## **Centrale termoelettrica ENEL di Porto Empedocle**

### **Autorizzazione Integrata Ambientale:**

**exDSADEC-2009-0001913 del 28/12/2009 (G.U. N. 48 del  
27/02/2012)**

### ***Modifica della frequenza di monitoraggio del pH allo scarico SF1***

Figura 2 - Andamento del pH allo scarico SF1 nel periodo agosto 2010 - luglio 2012

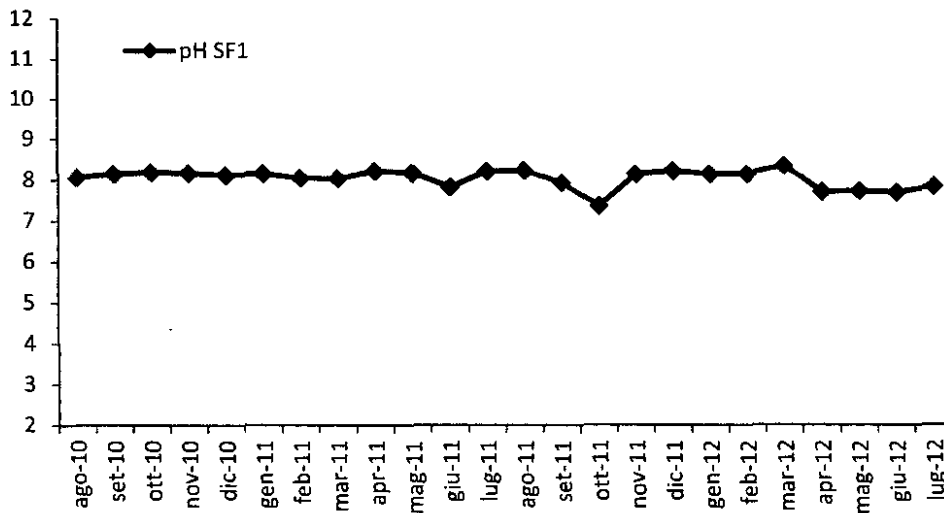
Ad oggi, si sono effettuate 24 misure, a cura di un laboratorio accreditato, nel periodo Agosto 2010 - Luglio 2012, i cui esiti sono riportati nel grafico di figura 2.

Nel periodo monitorato i valori sono pressoché costanti, con una media di 8,0 a conferma della stabilità del parametro monitorato.

Tale stabilità non stupisce, in quanto, l'acqua di mare in ingresso all'impianto, utilizzata per la condensazione del vapore del ciclo termico, non viene additivata o trattata in alcun modo che possa alterarne la composizione, ma viene restituita al mare tal quale, solo con un incremento termico, dovuto proprio alla sua funzione di raffreddamento.

Alla luce dei risultati di monitoraggio, che evidenziano la stabilità del valore di pH allo scarico SF1 e la coincidenza con i valori in ingresso all'impianto, in coerenza con la frequenza di monitoraggio degli altri parametri sullo scarico stesso, si richiede di modificare la frequenza di controllo da mensile a trimestrale.

Figura 3 – Raffronto tra il pH dell'acqua condensatrice in ingresso all'impianto e quello allo scarico SF1 nel periodo agosto 2010 – luglio 2012.

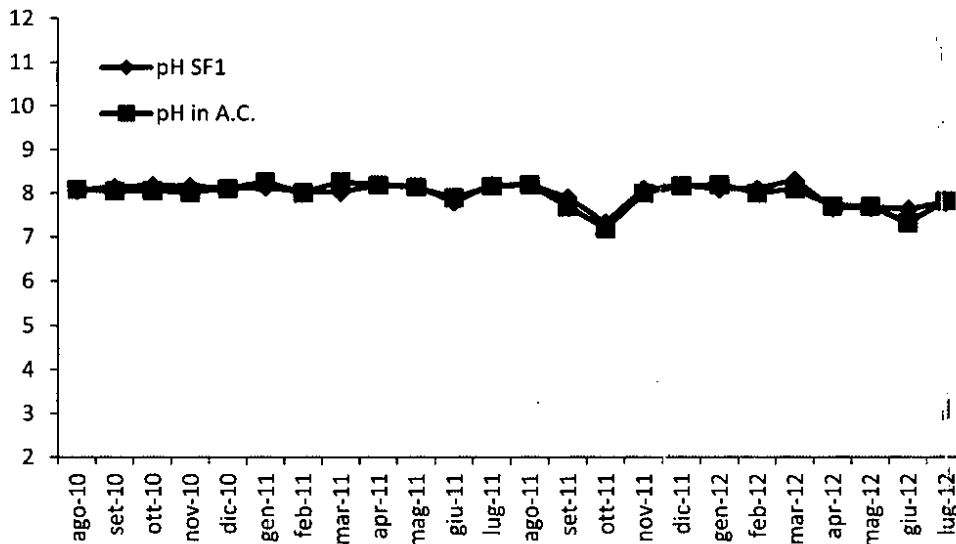
risultati sono riportati nel grafico di figura 3 e mostrano che, a meno dell'errore della misura, l'andamento è perfettamente analogo e i valori confrontabili (valore medio delle 24 misure 8,0, errore medio percentuale tra le due misure 1%). Tale parametro è pertanto inalterato nell'acqua di mare dall'ingresso all'uscita dall'impianto.

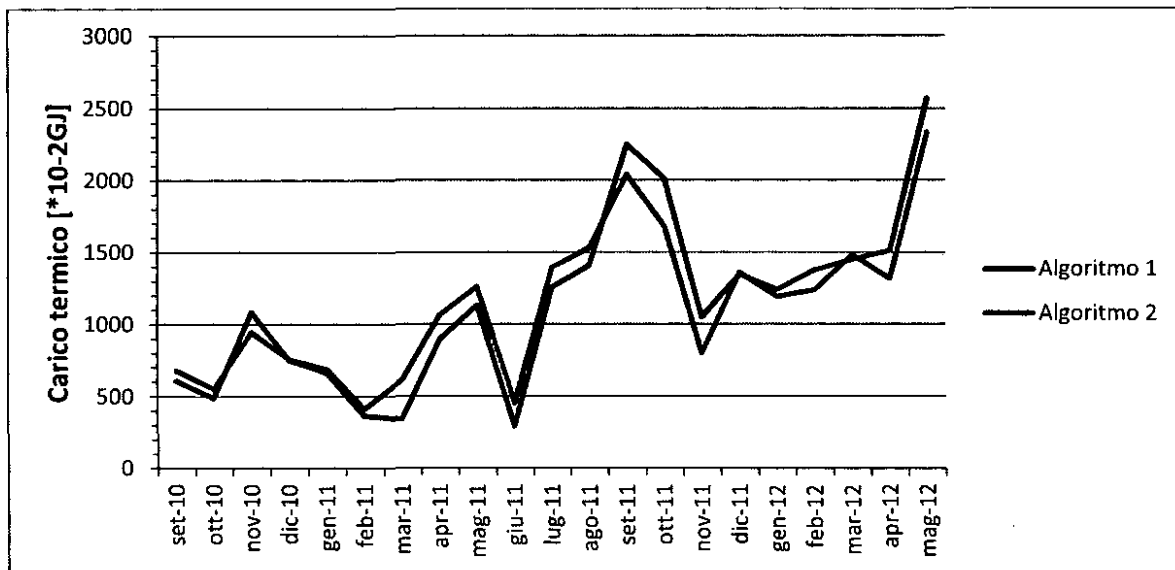
Nel grafico di sotto riportato sono rappresentati i valori del carico termico, determinati mediante l'algoritmo (definito Algoritmo 1) di calcolo già trasmesso in sede di rapporto annuale 2010 (Enel-PRO-29/04/2011-0019572) e 2011 (Enel-PRO-27/04/2012-0020322) e di seguito riportato.

Nello stesso grafico vengono riportati anche i valori del carico termico determinati mediante l'Algoritmo 2 di seguito dettagliato.

Tale Algoritmo determina il valore del calore ceduto come prodotto delle singole portate delle pompe per le relative ore di funzionamento; il tutto moltiplicato per il calore specifico dell'acqua di mare e per un  $\Delta t$  medio tra ingresso e uscita pari a 6°C (valore medio dell'anno 2011).

Il carico termico complessivo nel periodo di riferimento valutato con i due algoritmi sopra definiti, è pressoché coincidente.

Premesso che il parametro monitorato è di tipo conoscitivo e non è sottoposto a limiti di legge, a parità di risultato, risulta operativamente preferibile procedere con il calcolo del carico termico mediante l'Algoritmo 2, il quale oltre ad essere meno oneroso consente anche una più immediata valutazione del parametro.

Alla luce di quanto evidenziato con le misure sin qui effettuate, si richiede per il calcolo del carico termico, un calcolo mensile effettuato mediante l'Algoritmo 2 di cui sopra anziché settimanale con l'Algoritmo 1.

Si richiede inoltre che venga eliminata la verifica mensile del carico termico attraverso la misura della temperatura al singolo pozzetto per i motivi sopra esposti.
